『福島県原子力発電所安全確保技術検討会が取りまとめた  
8項目の要求事項』に関する対応について

東京電力ホールディングス株式会社

2023年7月11日

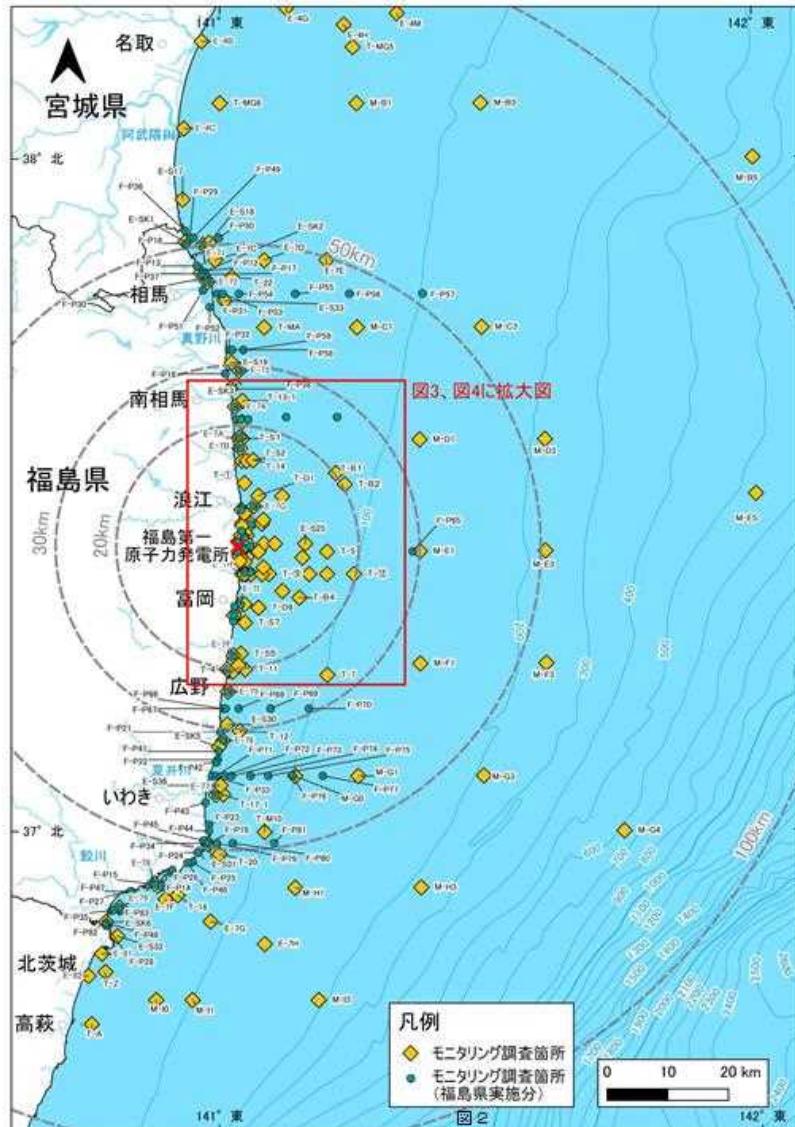
- ・ 多核種除去設備等処理水放出に係る海域モニタリングにおける指標（異常値）について、具体的な数値と設定根拠について説明してください。
